Efni: Framtíð kænustarfs Siglingafélags Reykjavíkur - Brokeyjar í Nauthólsvík

Minnisblað – Flutningur á aðstöðu siglingaklúbbs og möguleg smábátahöfn í Skerjafirði

Mynd 1. Fyrirhuguð aðstaða fyrir siglingaklúbb barna og unglunga

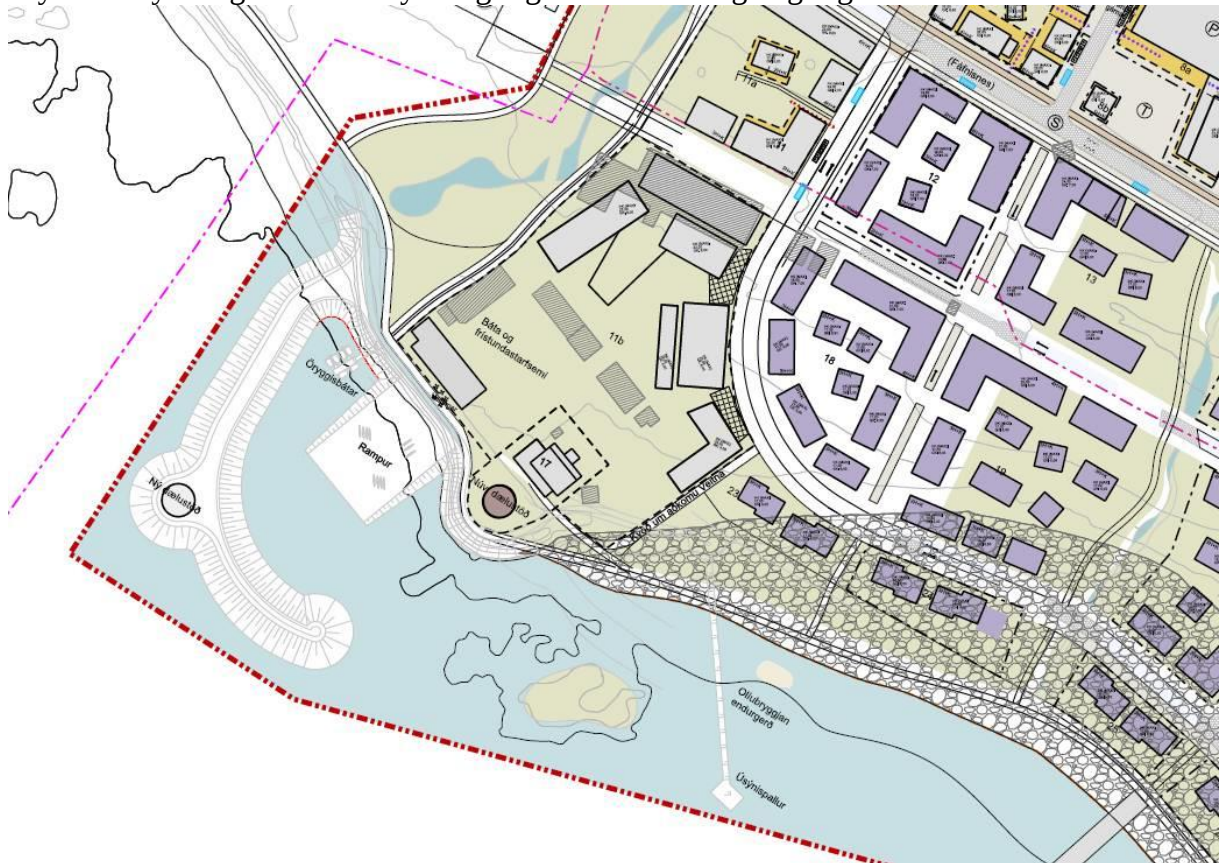
Að mati HER ætti hafnsækin starfsemi og þá sérstaklega starfsemi fyrir börn og unglinga ekki að vera staðsett í nágrenni skólpdælustöðvar. Á mynd 1 má sjá að aðstaðan yrði staðsett innan varnargarðs við hlið núverandi dælustöðvar. Ný dælustöð er teiknuð úti á garðinum. Aðstaða og athafnasvæði siglingaklúbbsins yrði því á áhrifasvæði dælustöðva. Ef neyðarlúga opnast verður gerlamengun í umhverfinu langt yfir leyfilegum mörkum. Erfitt er að meta hver lágmarksfjarlægð ætti að vera en benda má á að við núverandi staðsetningu eru örverufræðileg gæði strandsjávar góð. Ef álag verður of mikið eða bilun verður getur neyðarlúga opnast án fyrirvara og gerlamengun borist á það svæði sem börn og ungmenni eru að stunda siglingar á. Í skólpi eru auk saurkóligerla og enterokokka fjöldi sjúkdómsvaldandi örvera, m.a. ýmsar veirur s.s. Covid 19. HER leggst því gegn því að siglingaklúbbur fyrir börn verði staðsettur á þessum stað.

Mynd 2. Fyrirhuguð smábátahöfn

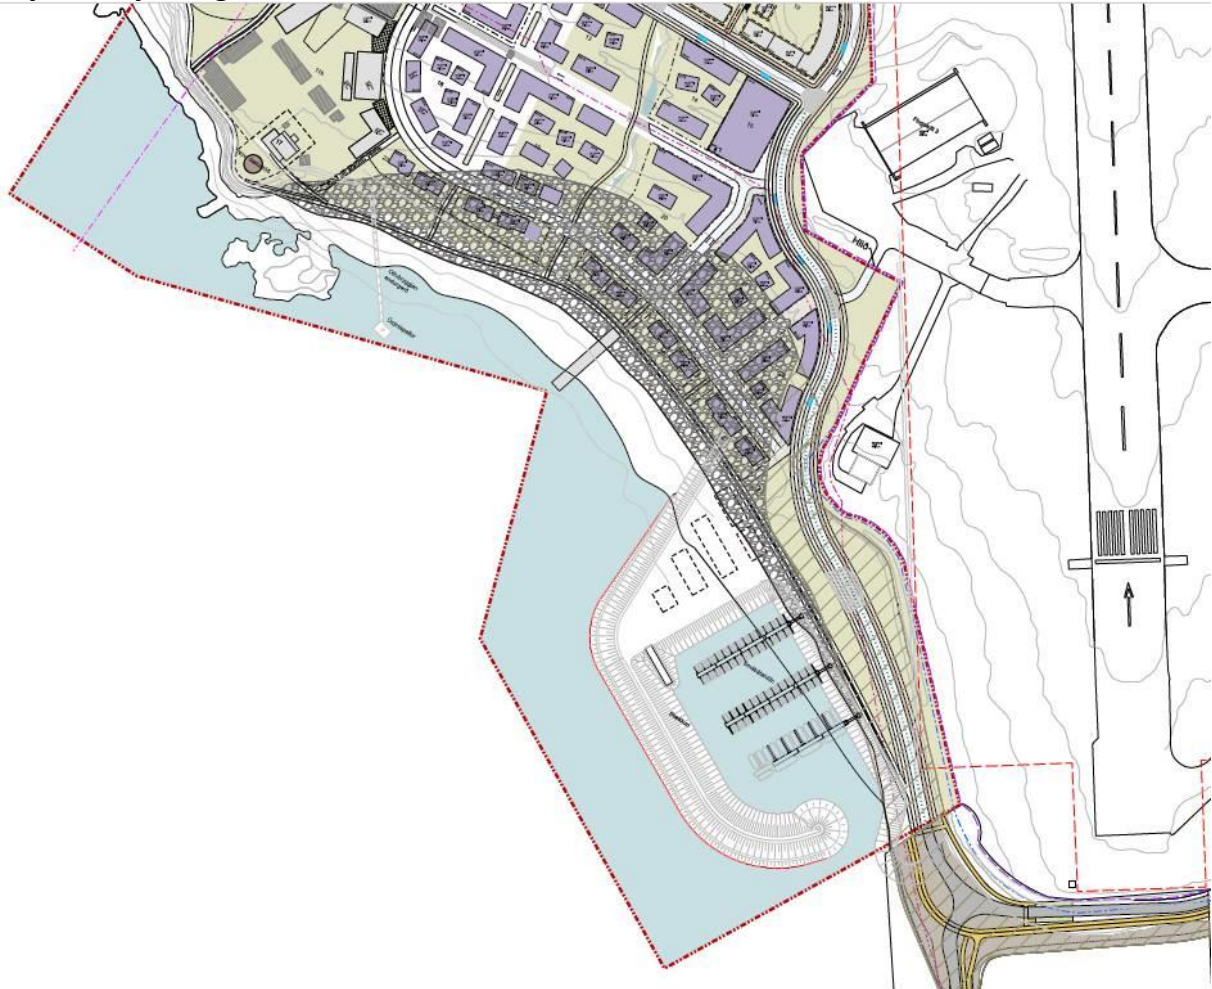
Hvað varðar smábátahöfn sem sést á mynd 2 þá ítrekar HER að slík starfsemi ætti ekki að vera í nágrenni skólpdælustöðvar. Umferð smábáta yrði um svæði sem hætta væri á gerlamengun ef neyðarlúga opnast. HER telur ekki æskilegt að beina útivist í formi siglingar inn á áhrifasvæði skólpdælustöðvarinnar og telur að slíkri aðstöðu ætti að finna stað í meiri fjarlægð.
